Arbeitskreis Naturschutz e.V.

Tostedt, 4.07.03

Stellungnahme des AKN zum B-Plan 34 „Heidweg/Rosenstraße“

Anlage

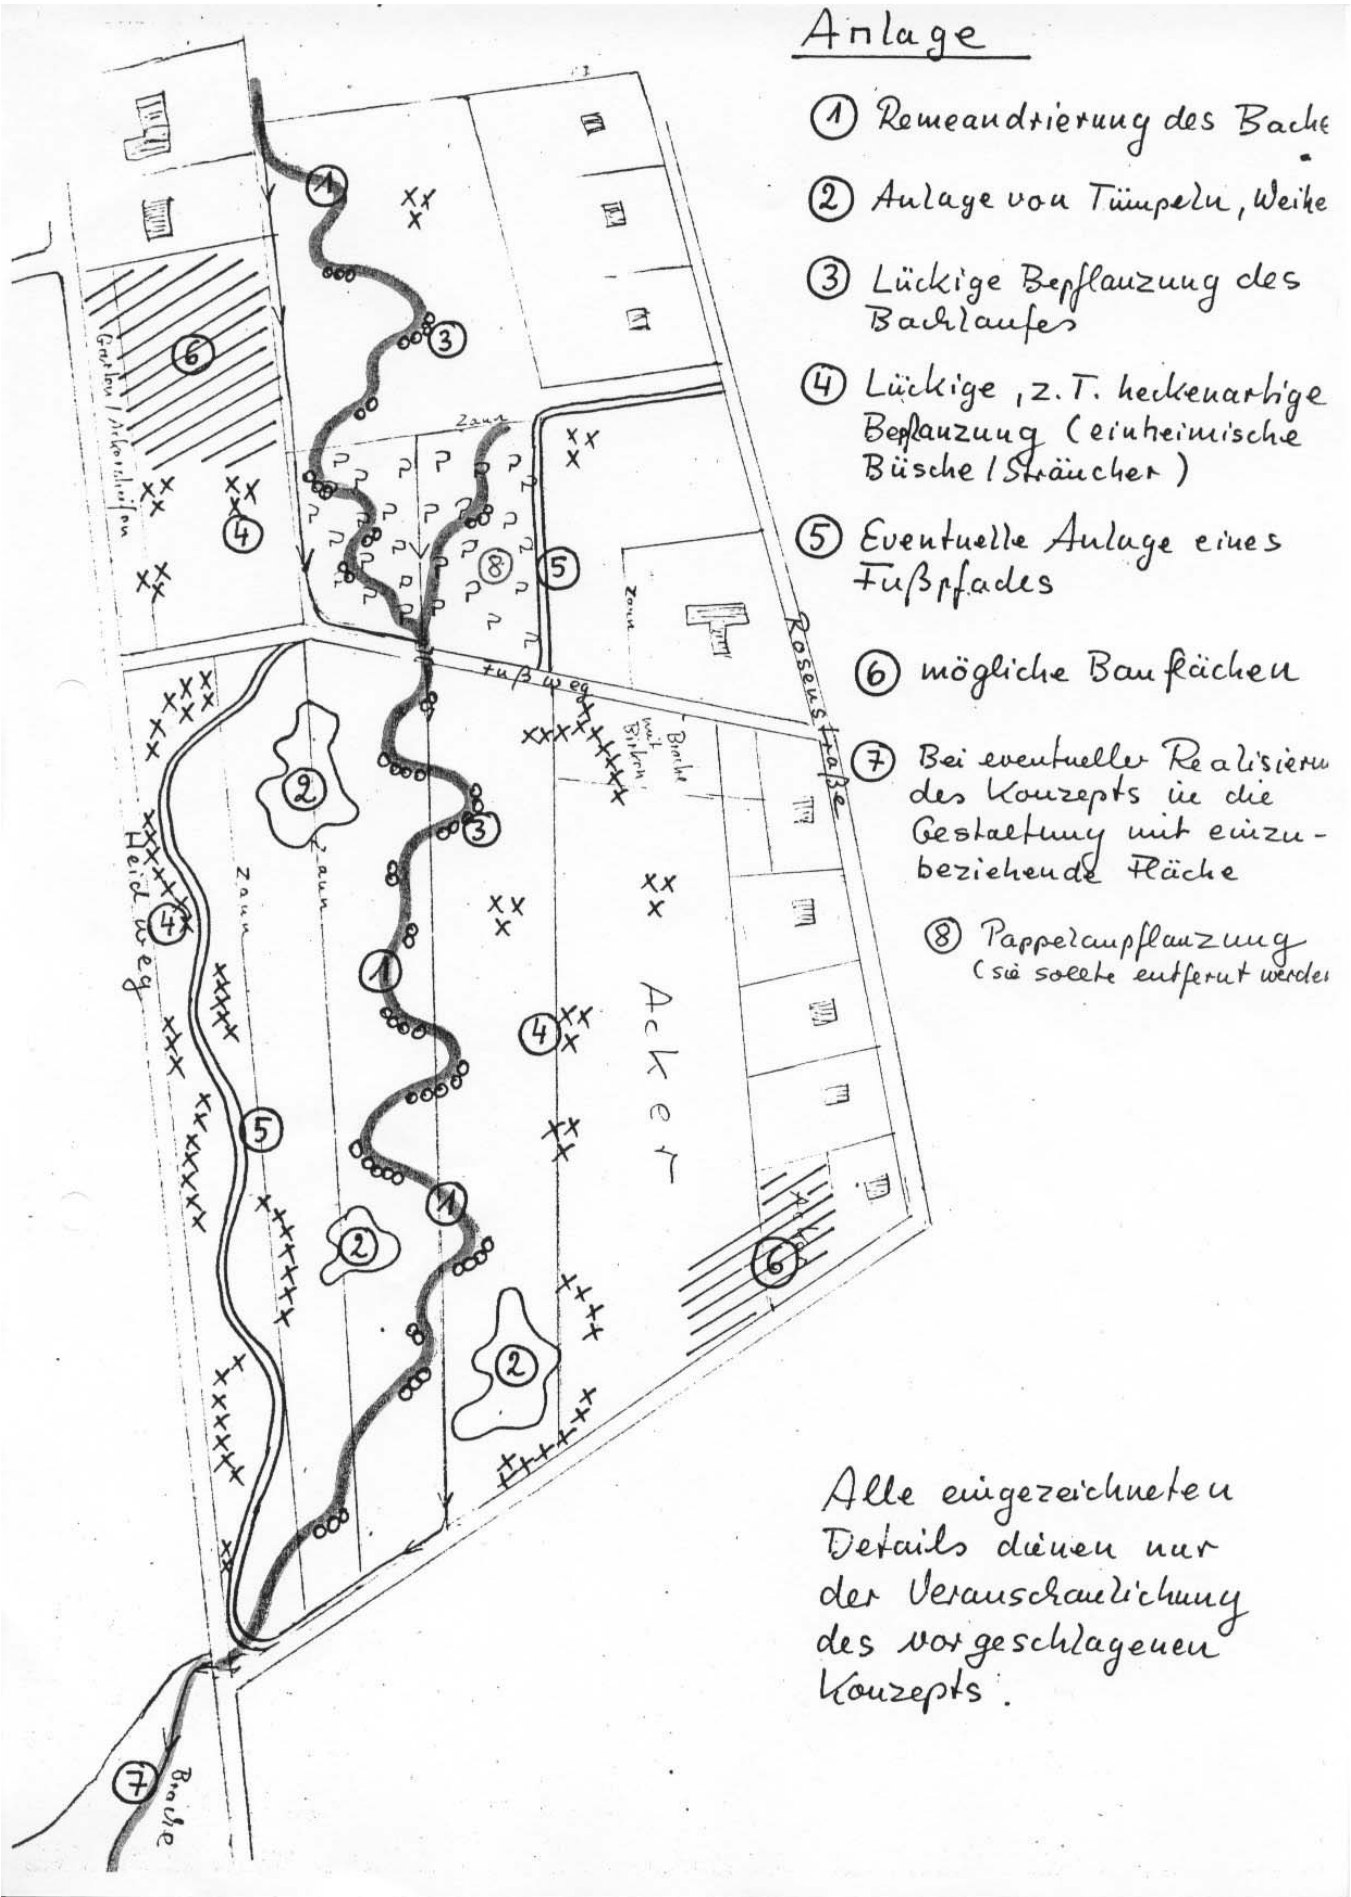
5. Für das Areal zwischen den Straßen bieten sich folgende Optimierungsmaßnahmen an, die eine schrittweise Renaturierung des Feuchtgebietes zum Ziele haben sollten (Vergleiche dazu die Anlage!):

- a) eine vorsichtige Remeandrierung des Baches, u.U. in mehreren Schritten, ①
- b) die Anlage von mehreren kleinen Stillgewässern (nach sorgfältiger Prüfung des Untergrundes), ②
- c) eine lückige Bepflanzung des Bachlaufes mit Erlen und Weiden, ③
- d) die Anlage von Gebüschinseln, -streifen zu den Häusern der Rosenstr. hin und zum Heidweg, ④

- e) möglicherweise die Anlage eines Fußweges (-pfades) parallel zum Heidweg, angebunden an den bestehenden Fußweg, der das Gebiet z.Zt. quert, ⑤
- f) die Entfernung der landschaftsuntypischen, ästhetisch unerfreulichen Pappelanpflanzung und damit Stärkung der Krautfluren in diesem Bereich.7,2. ⑧

9. Die schraffiert gezeichneten Flächen auf der Anlagenskizze können u.E. bebaut werden. ⑥
